Dossier de Demande d'Autorisation Environnementale

BASE AERIENNE 123 ORLEANS BRICY
DEPARTEMENT DU LOIRET (45)

Mémoire de réponse

- avis de la DDT45
- avis du CGDD

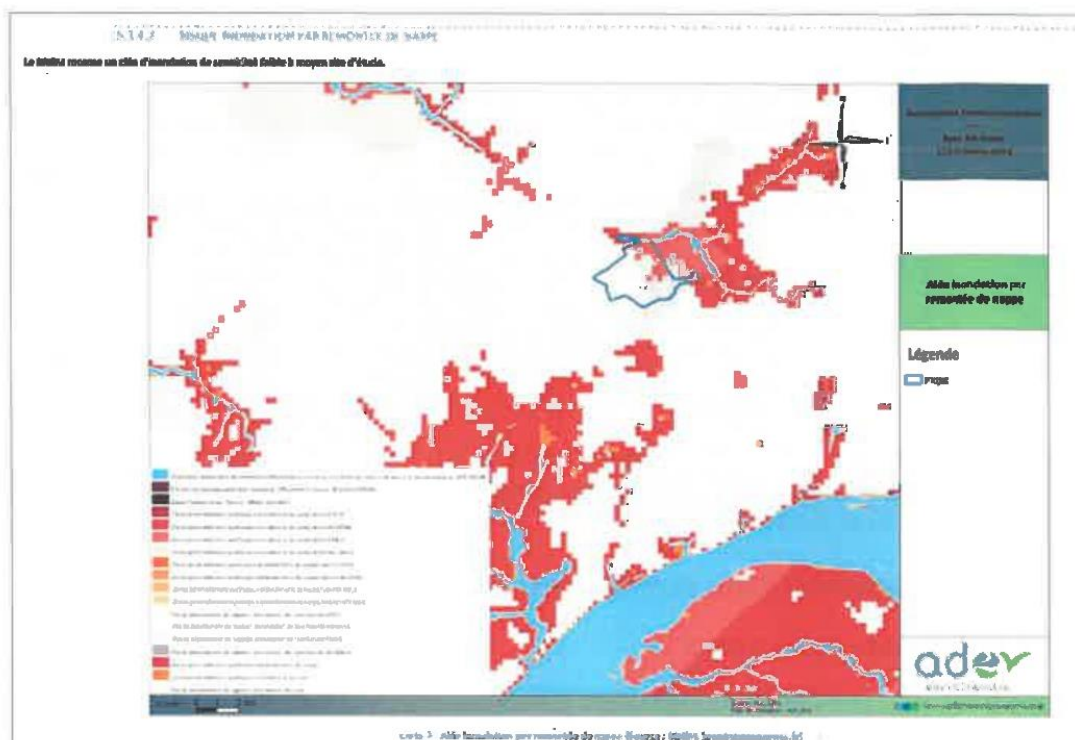
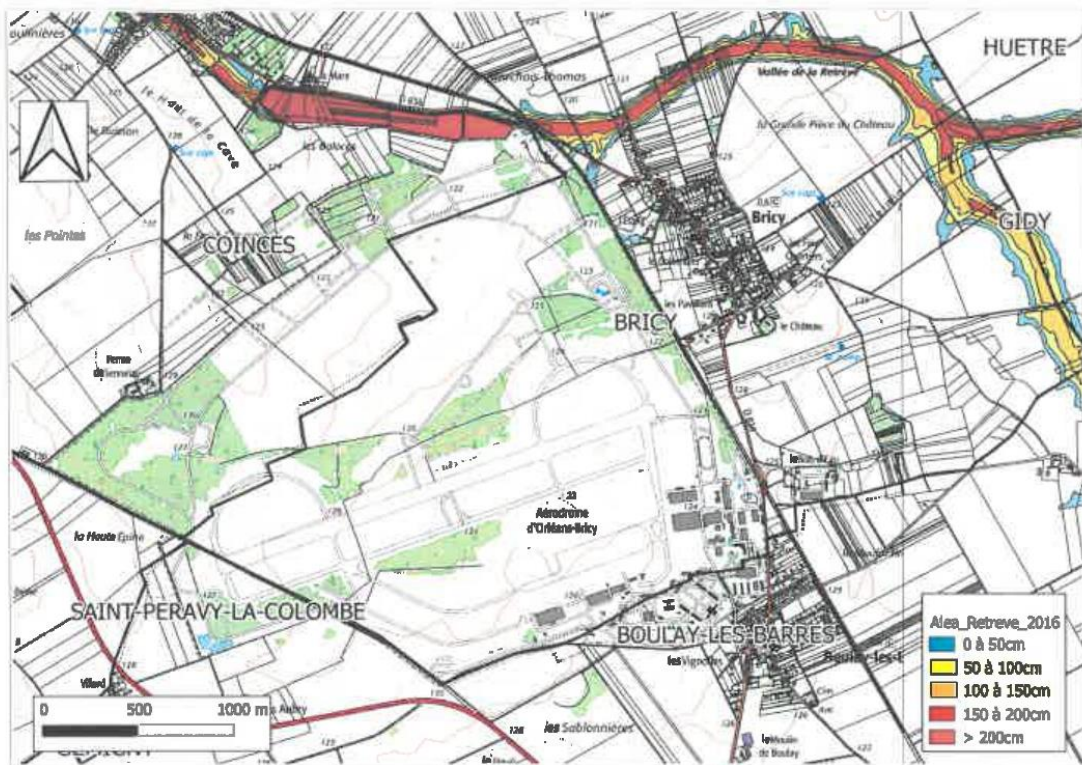
Page 90 - Les risques naturels sont identifiés sur la base aérienne et la commune de Boulay-les-Barrés. La page 91, mentionne uniquement le risque de crue par remontée de nappe.

Au regard de ces éléments, on peut constater que la Base Aérienne 123 de Bricy a été épargnée par la crue de mai-juin 2016 à l'exception d'une petite zone au Nord de la Base (voir extrait de carte ci-dessous).

La crue de la Rêtrève est arrivée par la commune de Boulay-les-Barres et a contourné la commune Bricy en impactant légèrement la Base Aérienne 123 au Nord pour longer les bassins de traitement de EP via le canal parallèle.

Figure 1 : localisation de l'exutoire du BR6 et de l'entrée des bassins de lagunage

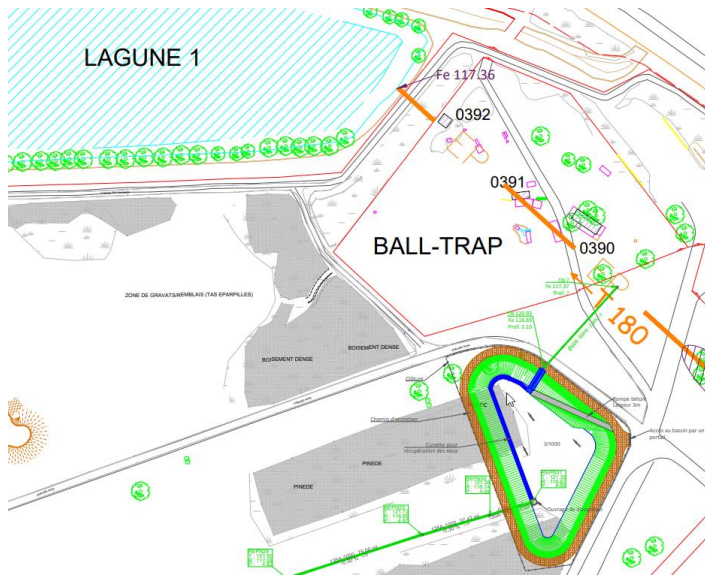
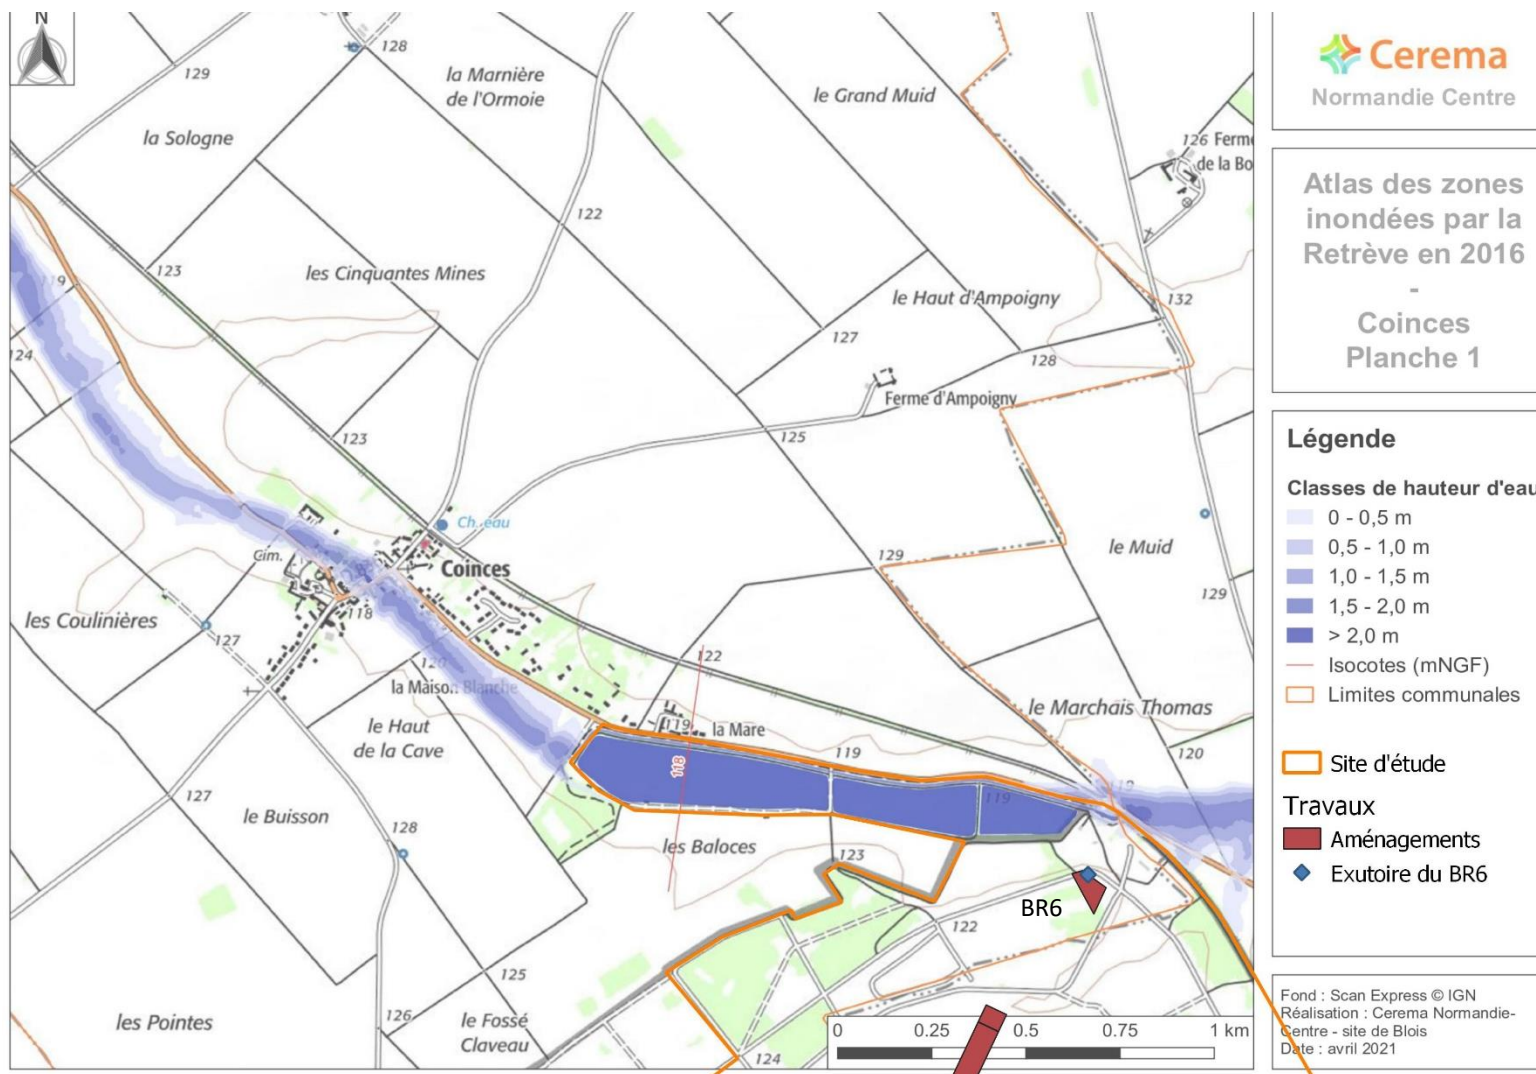
L'avis du service de la DDT en charge de la gestion du risque inondation est joint en annexe du présent courrier. Il en ressort qu'il convient de vérifier (et d'évaluer les conséquences le cas échéant) si l'exutoire vers les trois bassins de lagunage soit positionné dans la zone qui a été impactée par la crue de la Retrève en 2016.

Globalement la BA123 n'a pas été impactée par la crue de la Retrève en 2016 à l'exception d'une petite zone au nord à priori sans incidence particulière. Toutefois, il est possible que l'exutoire de la BA123 vers les 3 bassins de traitement des EP soit positionné dans cette zone.

Eléments de réponse à l'avis	Modifications du DDAE
<p><u>La DDT demande de vérifier la position de l'exutoire vers les trois bassins de lagunages vis-à-vis de la zone impactée par la crue de la Retrève en 2016 :</u></p> <p>Après superposition de la carte de l'Atlas des Zones Inondables et de la carte des travaux réalisés sur le site de la base aérienne dans le cadre de la demande d'autorisation, il apparaît que les zones inondées sont situées en limite nord de la BA123 et ne concernent pas les zones de travaux faisant l'objet du présent DDAE.</p> <p>Le réseau d'assainissement n'a pas supporté l'épisode de 2016. Les améliorations mises en place depuis (création de bassins de rétention) permettent d'éviter toute saturation du réseau et débordement des lagunes à la suite d'un fort épisode pluvieux.</p> <p>L'exutoire du bassin BR6 se jette dans l'ovoïde principale T180 et qui rejoint ensuite l'entrée des bassins de lagunage (lagunage 1) et étant positionné sur le côté sud est des lagunes (cf</p>	<p>§ 5.1.4.3 Risque inondation par crue de la Retrève</p> <p>§ 6.4.4.2 Crue</p>

carte ci-dessous) se trouve en dehors des zones impactées par les inondations de 2016 selon l'AZI (cf. carte page suivante).

Ainsi, le programme de travaux participe à la lutte contre le risque d'inondation. Les aménagements ont une incidence positive sur la maîtrise du risque.

Figure 3 : Scénario 2

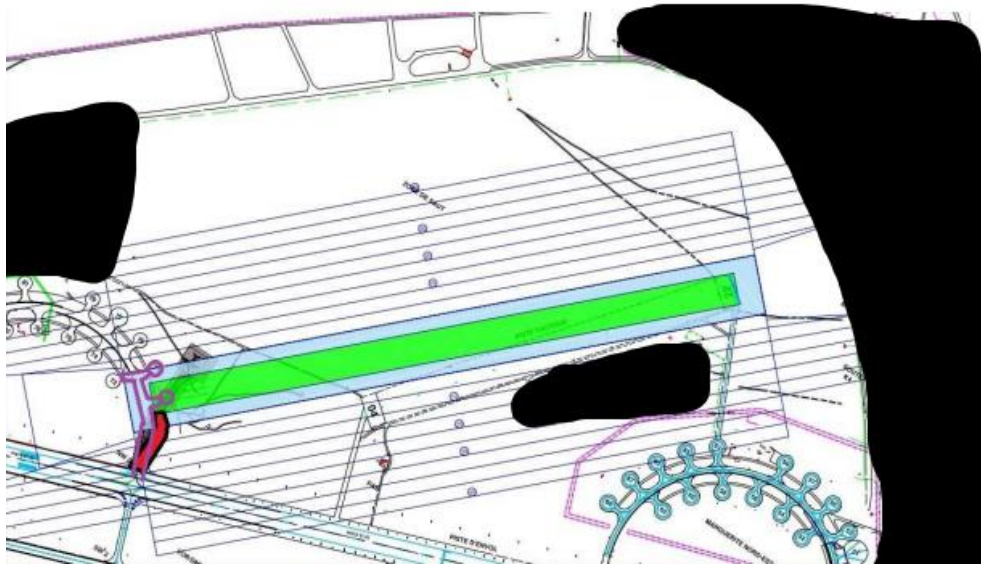
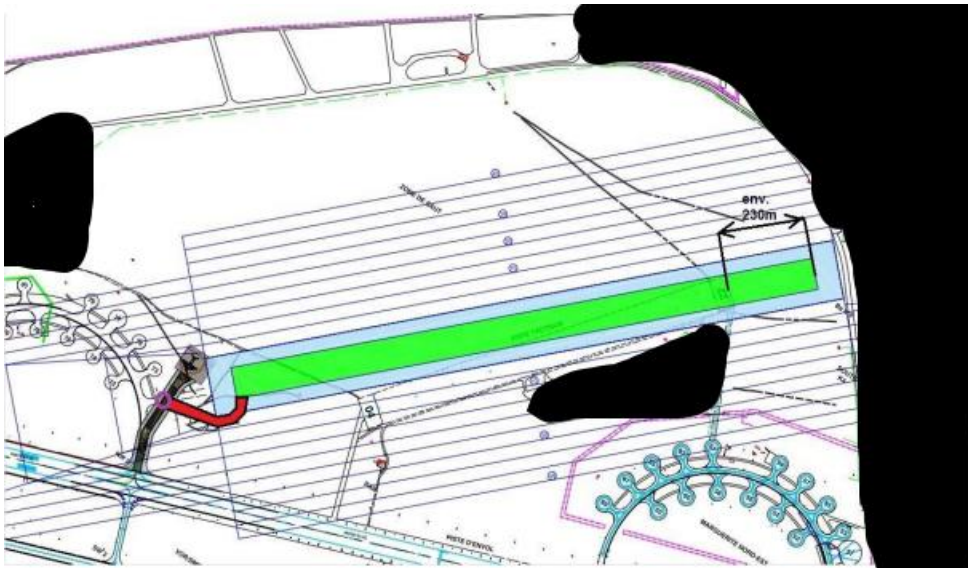
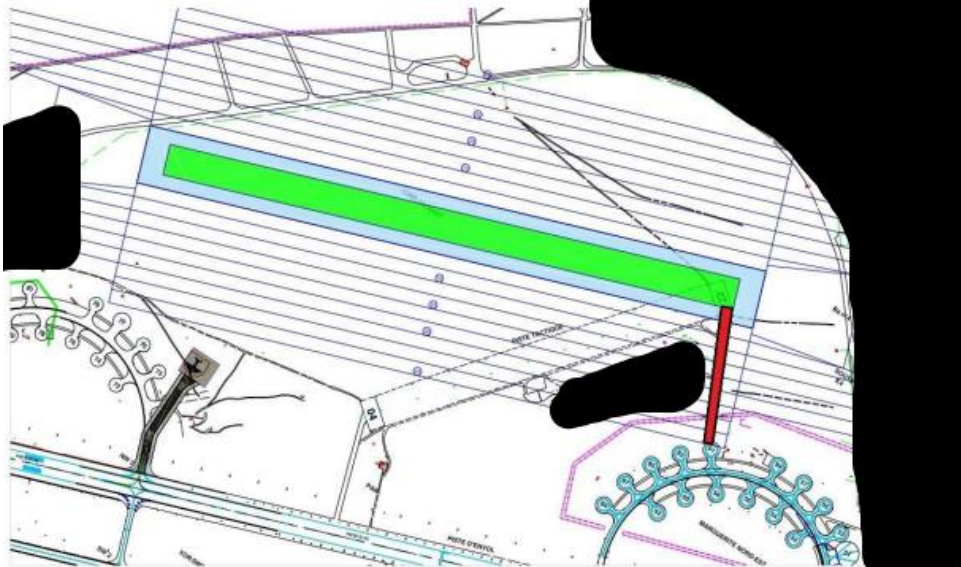
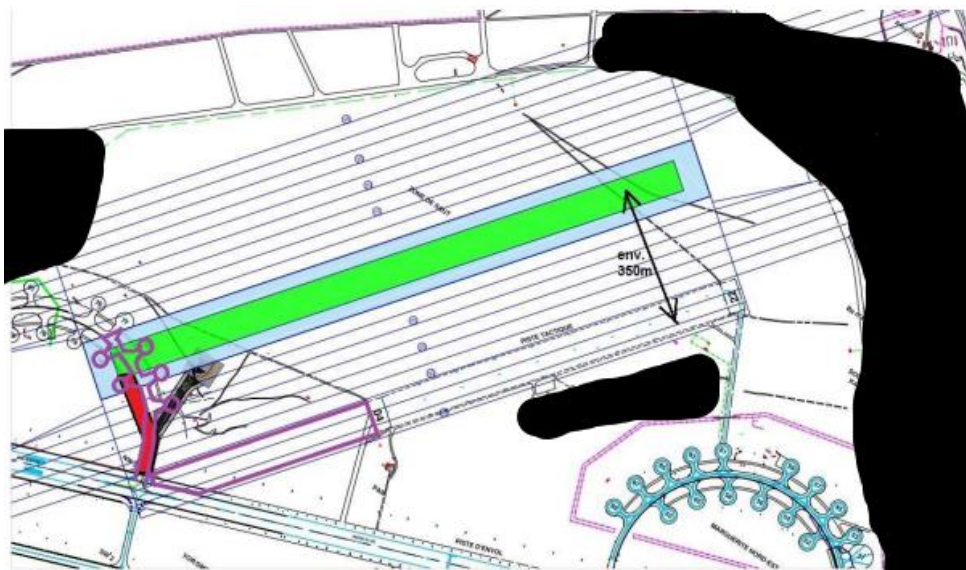
L'autorité environnementale recommande de présenter les différents scénarios étudiés et d'explicitier la hiérarchisation des critères tant pour le choix du site que pour les solutions techniques notamment au regard des enjeux environnementaux.

Éléments de réponse à l'avis	Modifications du DDAE
<p><u>L'autorité environnementale recommande de présenter les scénarios étudiés :</u></p> <p>Six scénarii d'implantation de la piste tactique sont étudiés en 2017; les plans associés intègrent la création d'un raccordement (en rouge) entre un seuil et les aires aéronautiques existantes, ainsi que les surfaces déjà dépolluées pyrotechniquement (entourées en violet) :</p> <ul style="list-style-type: none"> - le scénario 1 se cale sur le tracé actuel de la piste tactique, avec un prolongement de 70m environ en direction des antennes radar existantes côté seuil 22, et un prolongement de 480 mètres côté seuil 04 (prolongement maximum pour que le seuil de la piste tactique ne morde pas sur la piste principale)  <p style="text-align: center;"><i>Figure 2 : Scénario 1</i></p> <ul style="list-style-type: none"> - le scénario 2, dans lequel l'axe de piste est modifié de quelques degrés pour s'écarter des antennes existantes. Ce scénario rapproche l'axe de la piste tactique du centre-ville de Bricy. 	<p>Chapitre 7. Description des solutions de substitution raisonnables</p> <p>7.3. Présentation des 6 scénarii étudiés pour la piste tactique</p>

- le scénario 2 bis conserve l'axe retenu par le scénario 2 mais décale le seuil 22 d'environ 230m en direction du centre-ville de Bricy. Ce scénario permet de maintenir le projet de la hot cargo actuel.

- le scénario 3 maintient la position du seuil 22, mais l'axe retenu de la piste tactique est celui de la piste principale (pistes parallèles compatibles à un usage en doublet rapproché)

- le scénario 4 retient le principe d'une piste tactique future parallèle au scénario de l'avant-projet, mais décalée de 350m environ vers le nord.

- le scénario 5 prévoit de positionner le seuil sud-ouest au niveau du seuil sud-ouest du scénario de l'avant-projet, et positionne le seuil nord-est à environ 380m au nord du seuil 22 initial.

Figure 3 : Synoptique général de la gestion des eaux pluviales de la BA 123

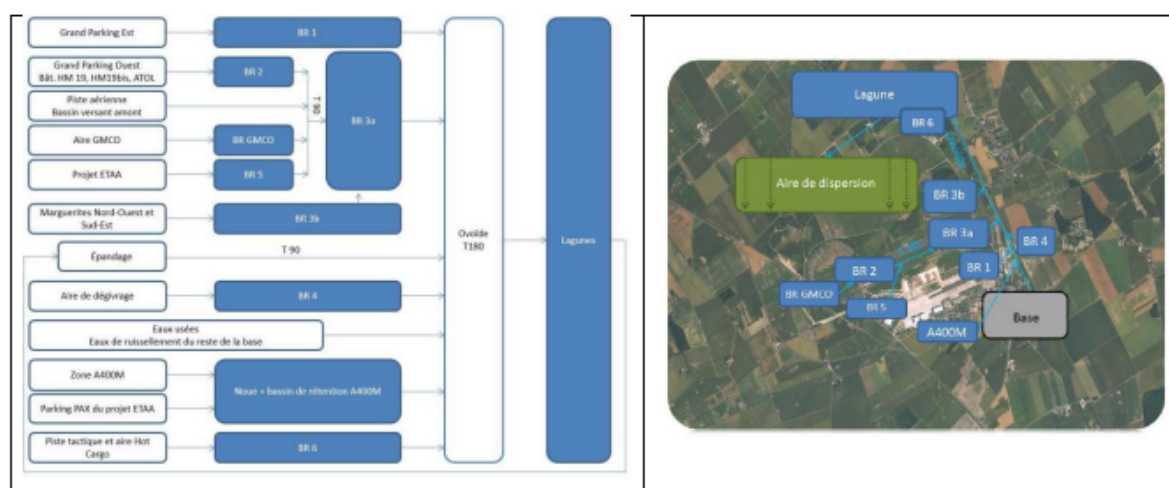
Le système d'assainissement étant unitaire, l'évocation de la question des eaux usées aurait été attendue. Le dossier ne précise pas si une étude de séparation des flux eaux usées et eaux pluviales a été menée, tout comme l'éventuelle installation d'un traitement plus performant que la lagune. Le cas échéant, le pétitionnaire pourrait compléter sa présentation des variantes étudiées.

Eléments de réponse à l'avis	Modifications du DDAE
<p><u>L'autorité environnementale recommande de décrire le système d'assainissement unitaire ainsi que la présentation de la gestion des eaux usées :</u></p> <p>La base aérienne 123 Orléans Bricy dispose d'un réseau unitaire interne à la base. Aucun rejet n'est fait vers l'extérieur.</p> <p>Les eaux usées et de ruissellement de la base sont captées et dirigées par un ovoïde dans une série de 3 bassins de lagunage situés au Nord de la base, en bordure de la RD 836.</p> <p>Ce réseau unitaire date des années 30-40-50. Dès lors, aucune étude récente n'a été menée pour repenser le système d'assainissement.</p> <p>Chaque bâtiment a une fosse septique dont les eaux usées se rejettent dans l'ovoïde qui se déverse dans les lagunes.</p> <p>Les eaux de la base de vie sont évacuées vers des fosses septiques. Celles-ci transforment les matières solides et le papier en boues puis en gaz. Les eaux propres rejoignent ensuite l'ovoïde avant de se jeter dans la lagune. S'il y a lieu, les refus de dégrillage après égouttage sont à évacuer avec les ordures ménagères.</p> <p>Les eaux pluviales et les eaux industrielles sont dirigées dans les bassins de rétention avant de rejoindre les lagunes.</p>	<p>§ 3.3.2 Principe d'aménagement des eaux pluviales</p> <p>§3.3.7 Pré-traitement mis en œuvre</p>
